Comitato Urbanistico di Area Vasta - CUAV

### VERBALE

Seduta del 25 luglio 2019

**ORDINE DEL GIORNO: Nuovo Piano dell'Arenile del Comune di San Mauro Pascoli, adottato con Del. C.C. n. 10 del 13/02/2019 ai sensi dell'art. 3 della L.R. 9/2002 così come modificato dall'art. 72 della L.R. 24/2017 – *ESPRESSIONE PARERE MOTIVATO***

Tavola  
3.A

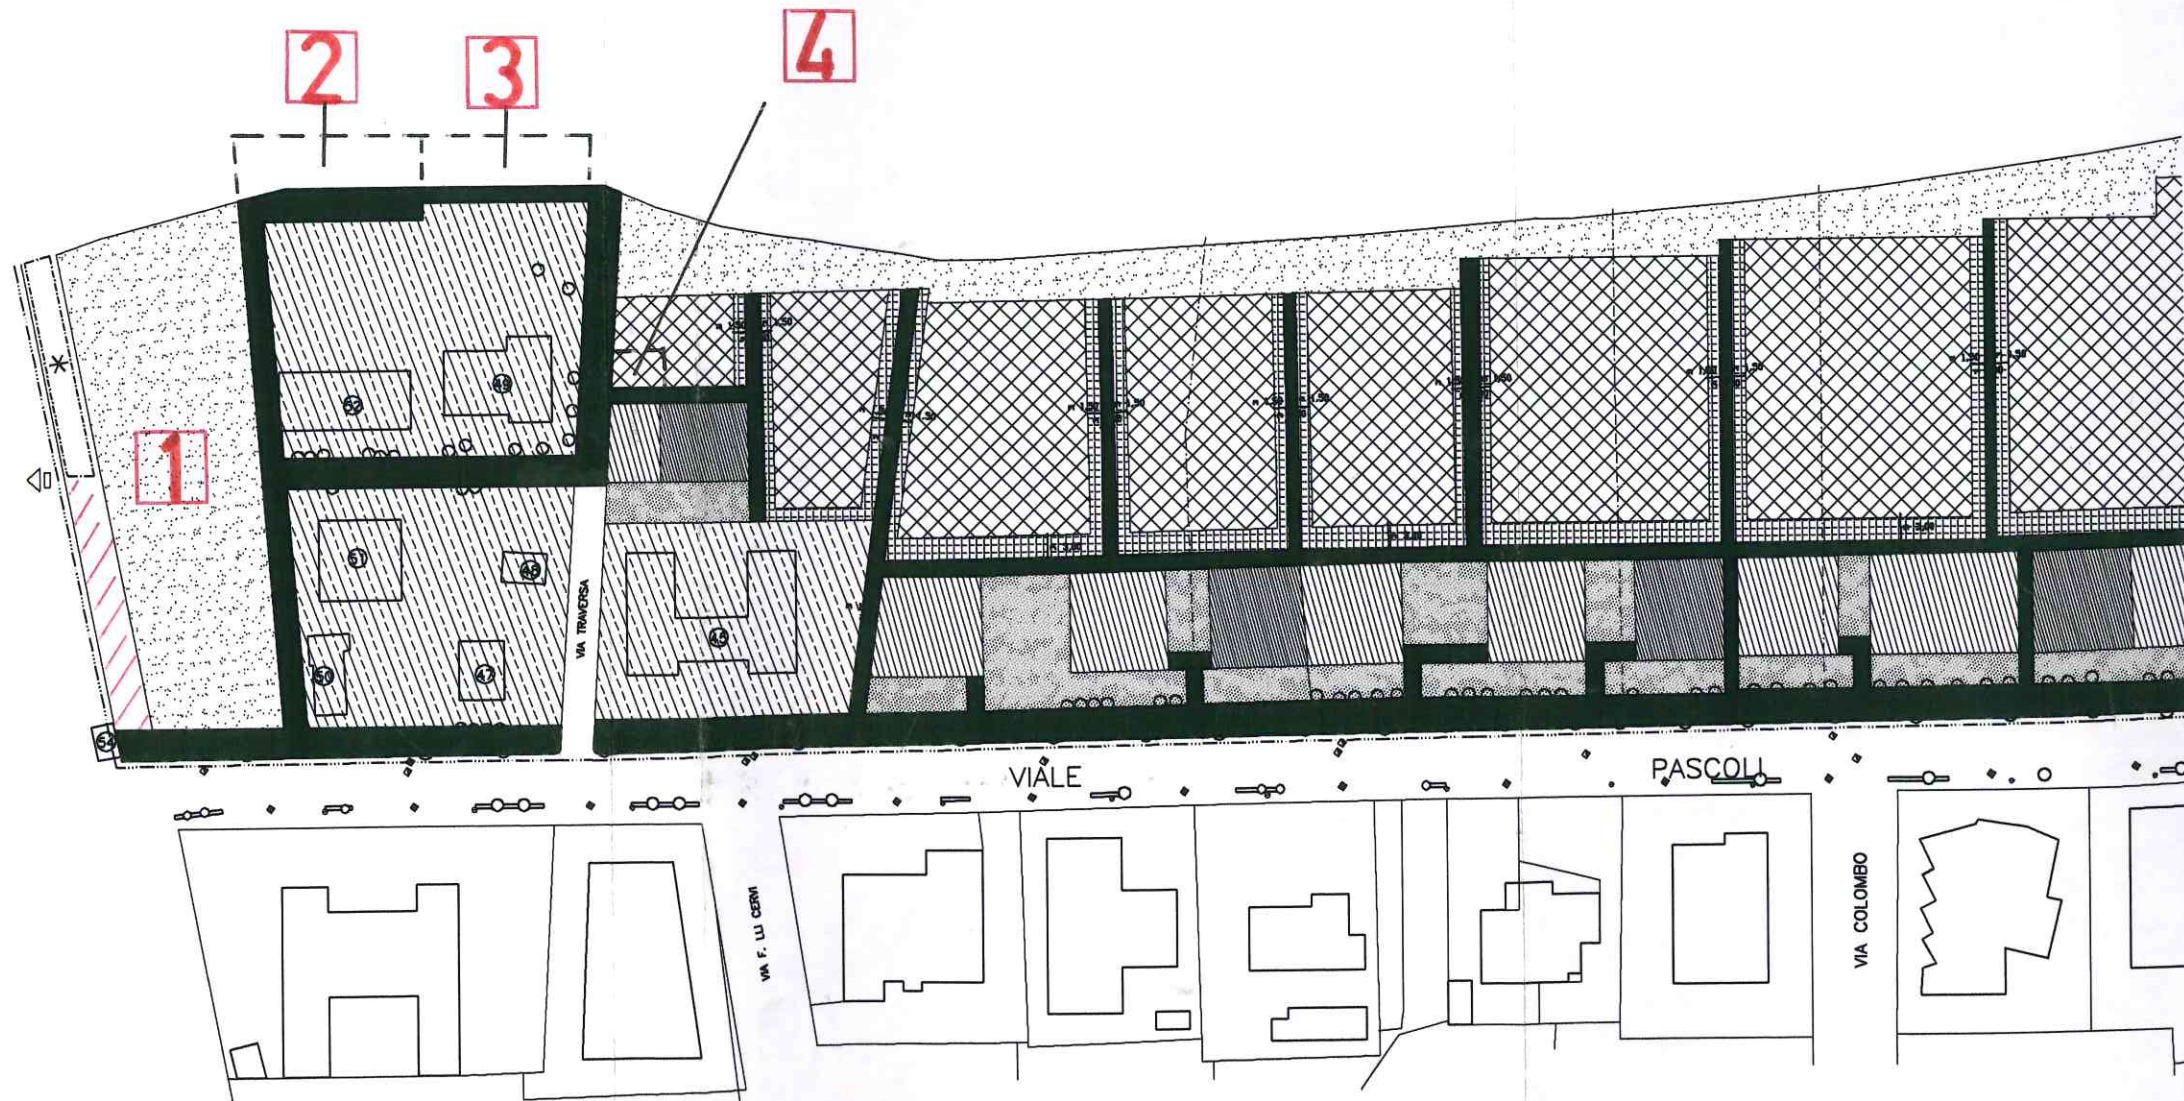
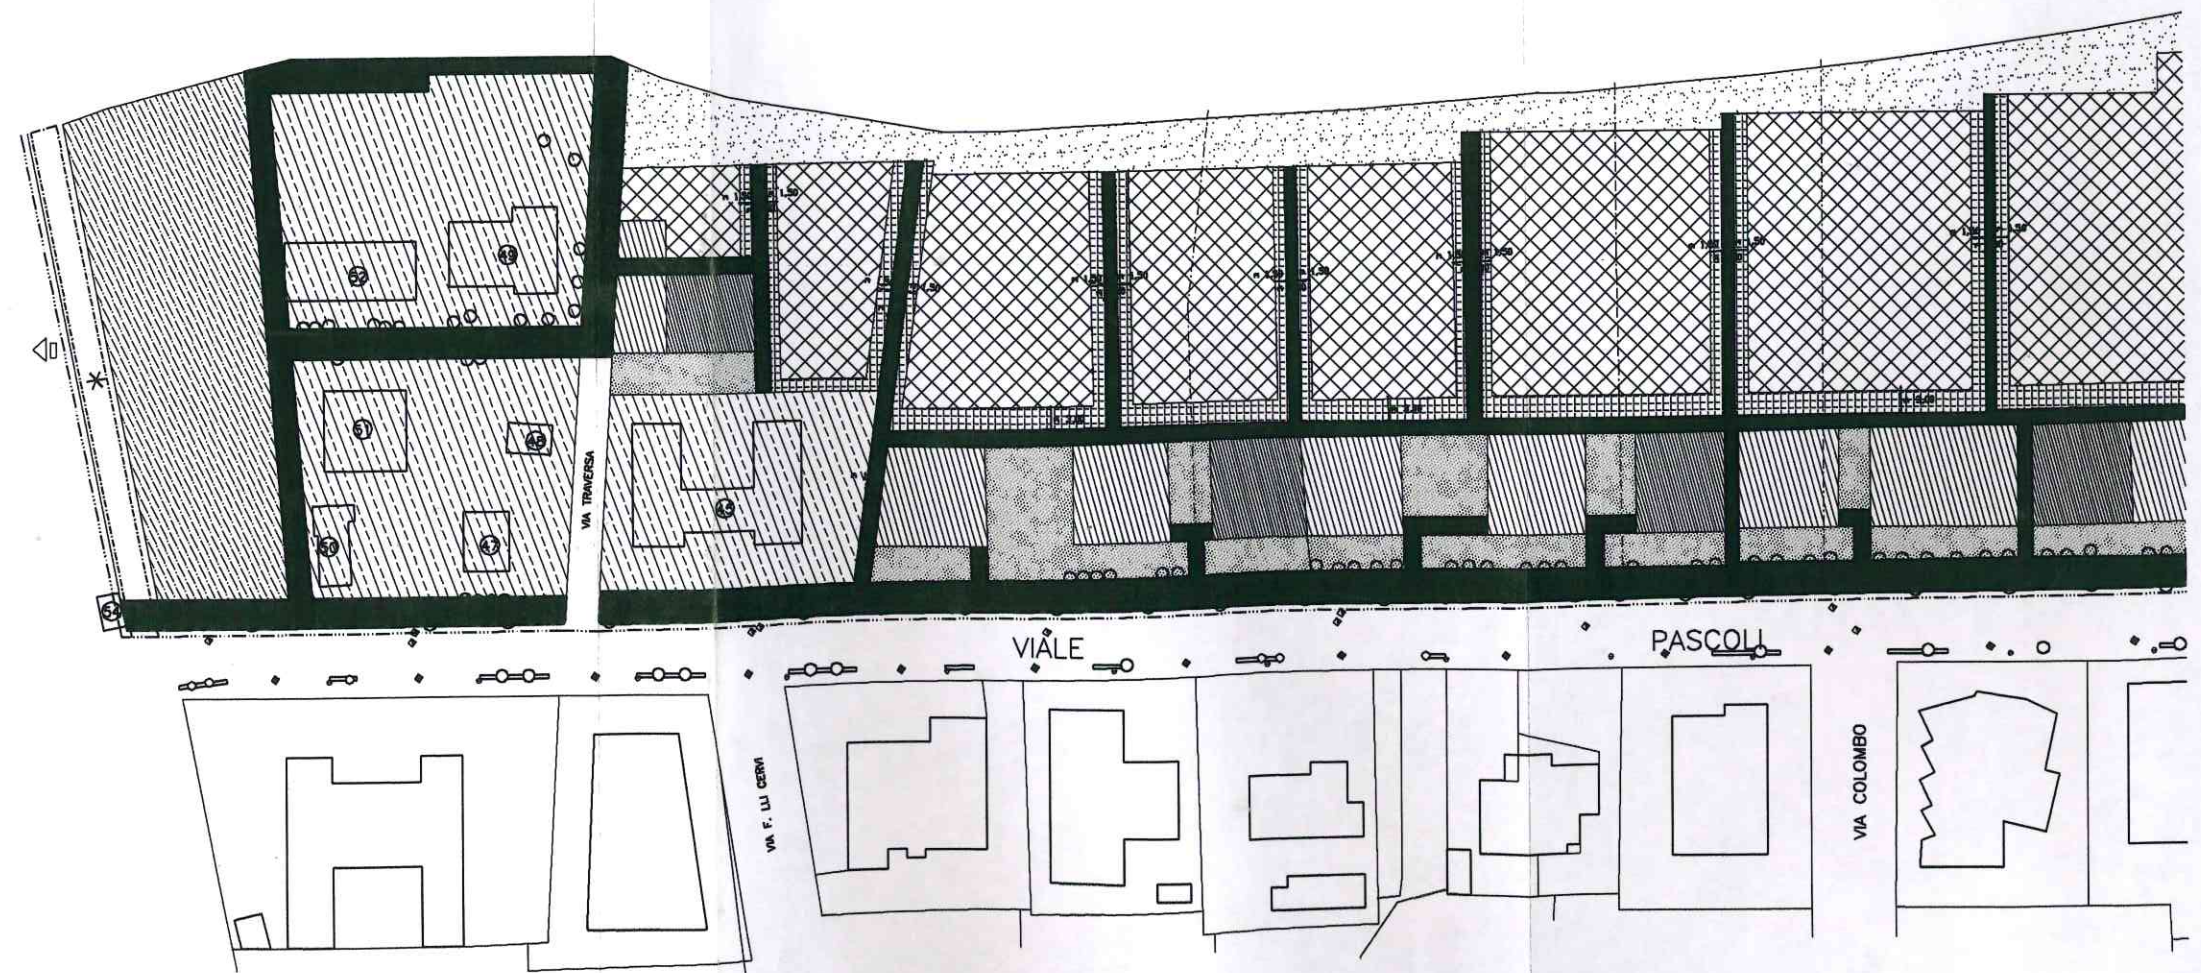
La richiesta n°4 è finalizzata all'installazione di n°2 cabine al servizio del “Bau Bau Beach”, porzione di spiaggia gestita dalla Soc. Grandi spiagge, al fine di garantire una dotazione di servizi ottimali.
